INFORME DE FISCALIZACIÓN AMBIENTAL

MINA LOS BRONCES - ANGLOAMERICAN

DFZ-2013-1468-INTER-RCA-IA

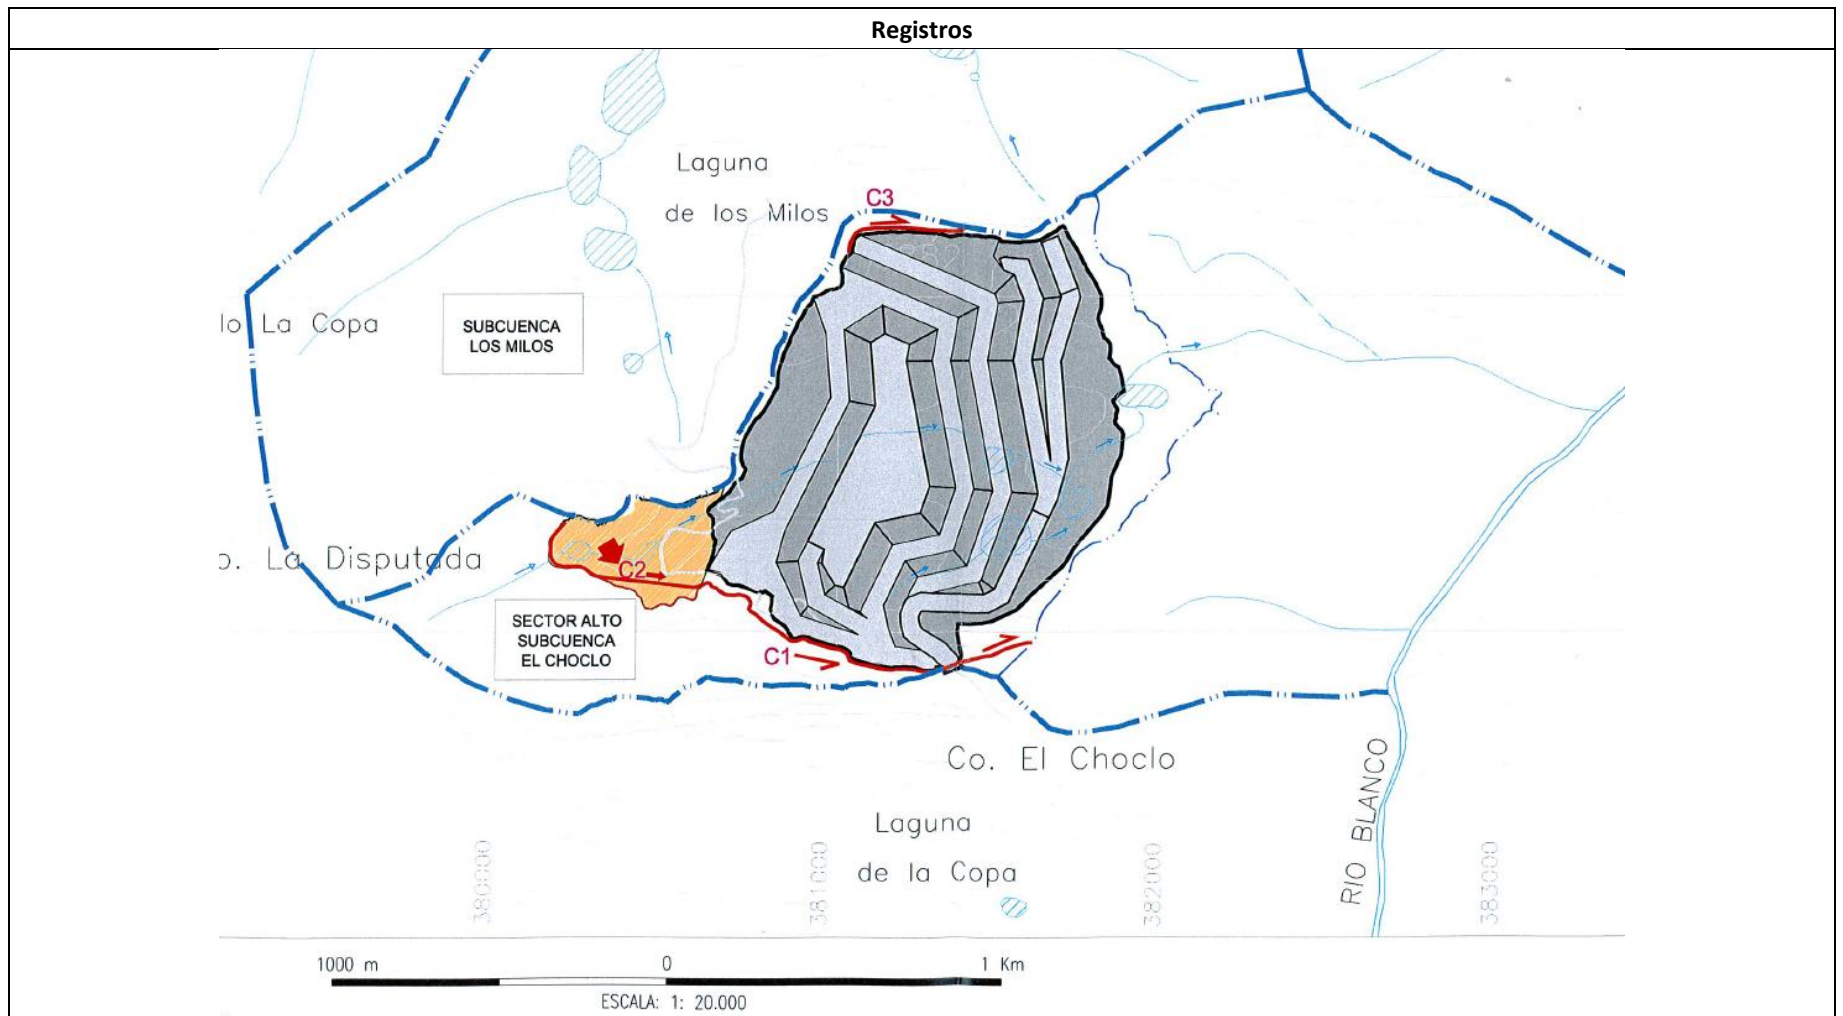
- b. En la actividad de terreno se pudo constatar que se encuentra construido el canal de contorno C1. Según lo indicado por los representantes del titular, el canal de contorno C3 aún no se construye, debido a que el depósito aun no alcanza el tamaño para que sea necesaria su construcción.

- c. Del análisis de la información presentada por el titular en la evaluación ambiental de proyecto (imagen 2), y la proporcionada por imagen satelital de programa Google earth, se puede apreciar que hay una modificación del Layout original, no habiéndose construido canal de contorno C2 y alargando canal de contorno C1 en dirección a Oriente (tomar como referencia laguna L1), señalados en el proceso de evaluación ambiental.

Imagen, muestra actual Layout de canal de contorno actualmente construido "C1" (en color verde), líneas en color rojo canales proyectados en evaluación ambiental "C1", "C2" y "C3".

Imagen 6

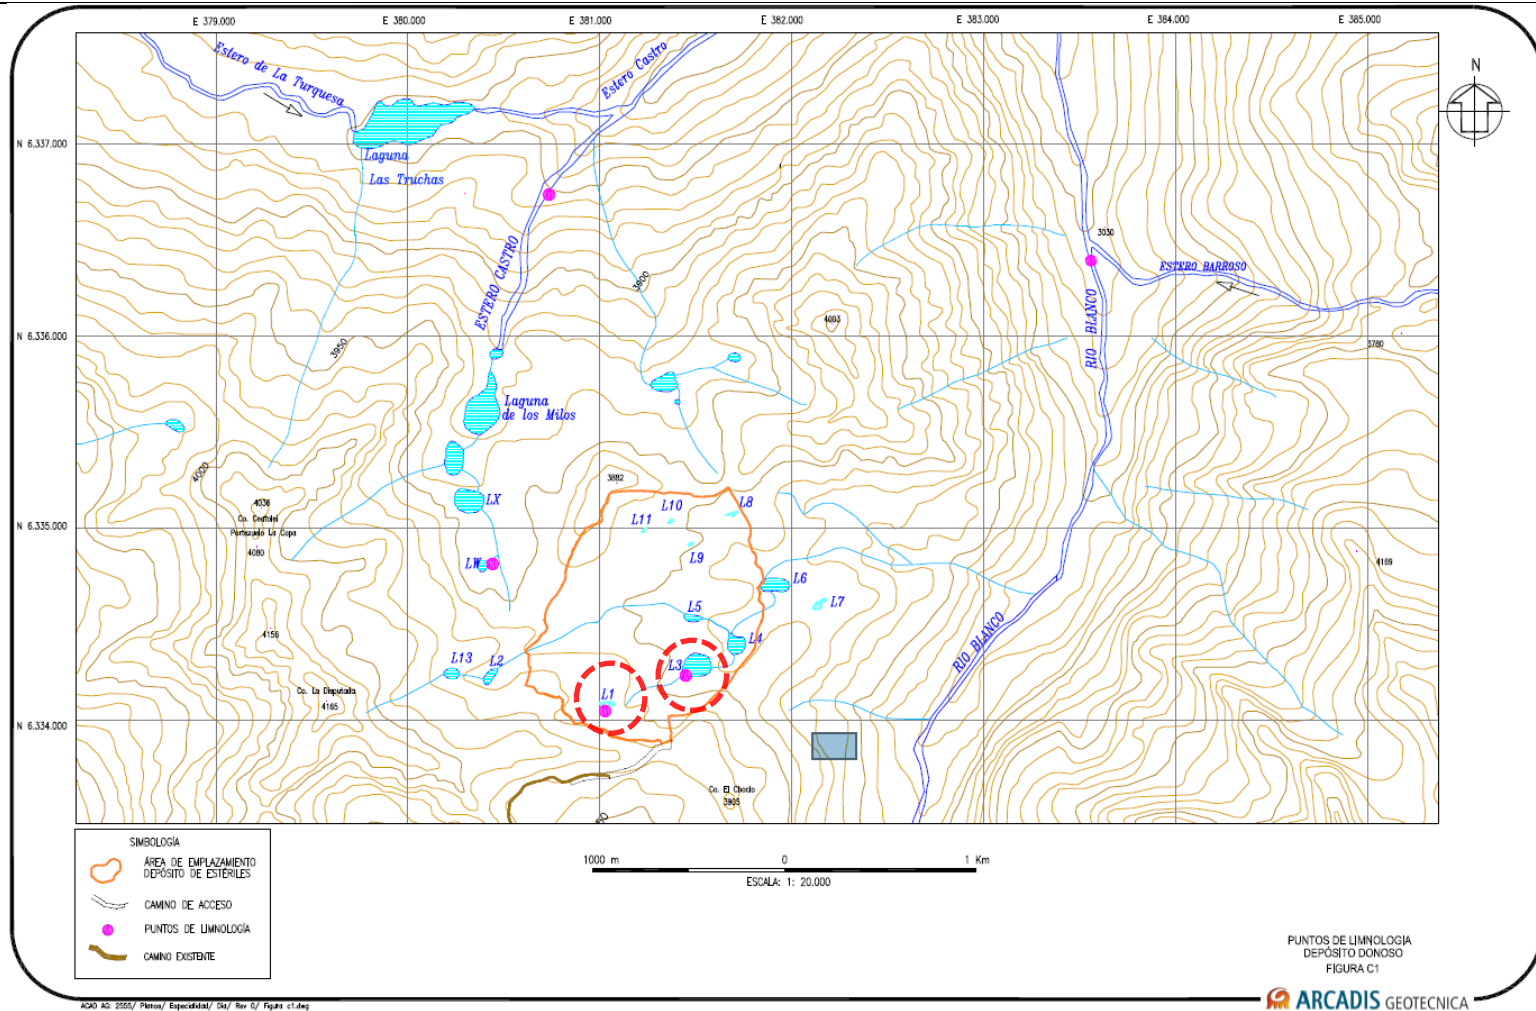
- Con respecto a los puntos M2 y M3, los más cercanos a depósito, estos mostraron pH bajo 4. Es importante señalar que éstos reciben las aguas directamente desde el depósito. Igualmente, en dichos puntos existe una concentración mayor de los parámetros Aluminio total, Cobre Total, Manganeso total, pH y Sulfatos, con respecto a los puntos monitoreados aguas abajo M4, M5, M6 y M7. La diferencia es en promedio de un 25% más bajo en estos últimos puntos. Esto se explica por los aportes de aguas de deshielo, que provocarían un efecto de dilución de los parámetros muestreados (ver fotografías 14 y 15).

Imagen provista en el expediente electrónico del proceso de evaluación ambiental (e-SEIA), muestra monitoreos de aguas previo a la construcción y operación de depósito, presentado en etapa de evaluación, se destacan los puntos L1 y L3, que corresponden a lagunas que en la actualidad se encuentran sepultadas por deposito, los análisis arrojaron valores de pH de 8,6 y 8,4 respectivamente.

Imagen 7

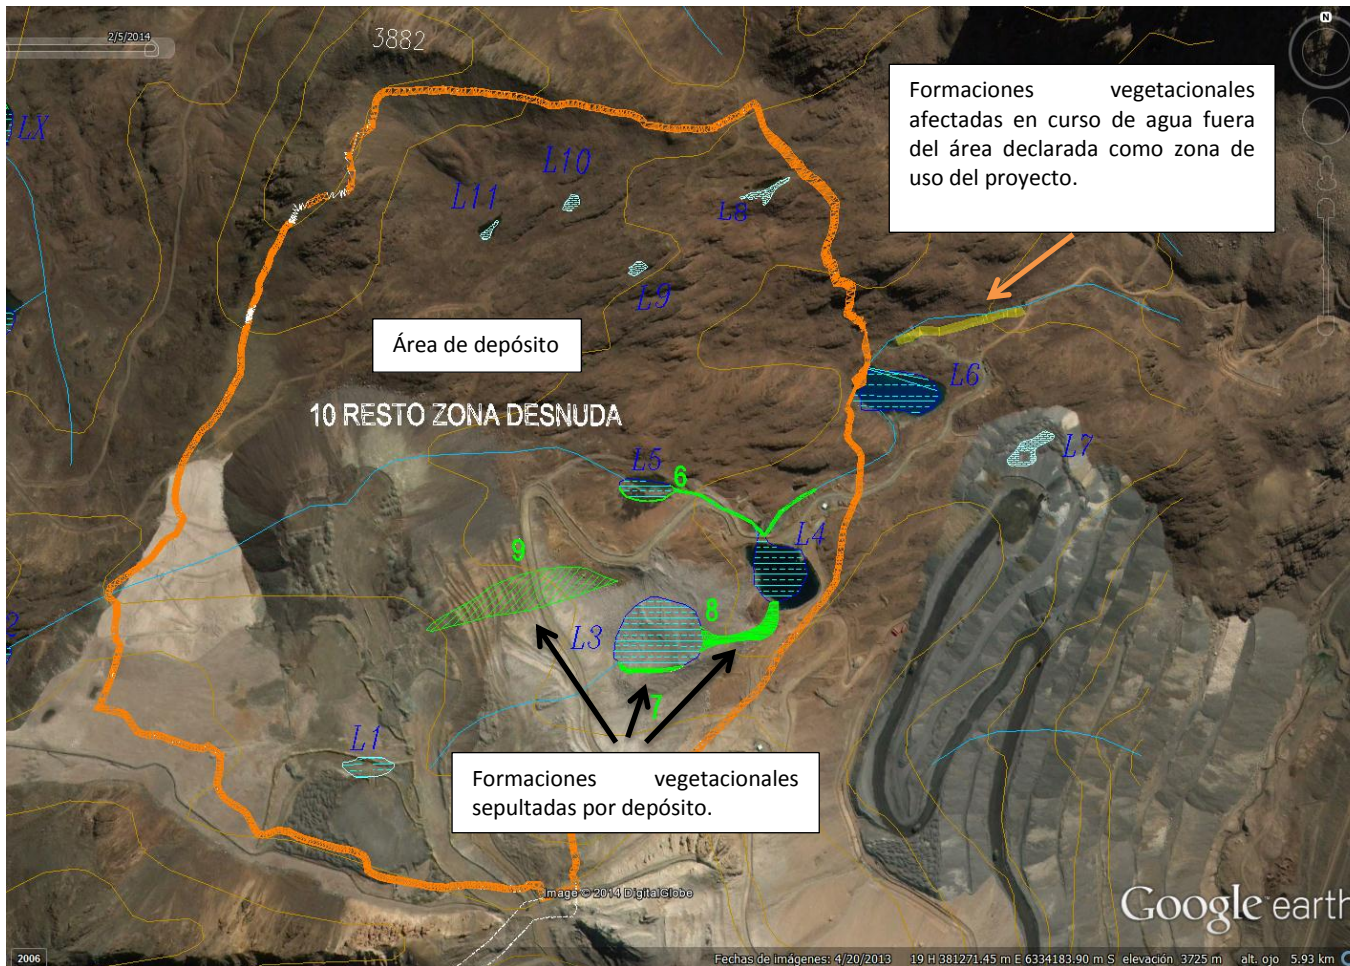
- a. En sector ubicado entre laguna N° 4 y laguna N° 6. se observó vegetación azonal hídrica (ejemplares de *Patosia clandestina*), muertas y sulfatadas.

La imagen muestra una superposición de imagen proporcionada por titular y foto satelital. En ella se muestra las formaciones vegetacionales afectadas por el depósito de estériles (sepultadas, destacadas en color verde), y las que están afectadas en curso de agua, en color amarillo las formaciones vegetacionales fuera del área del depósito (línea continua en color naranja).
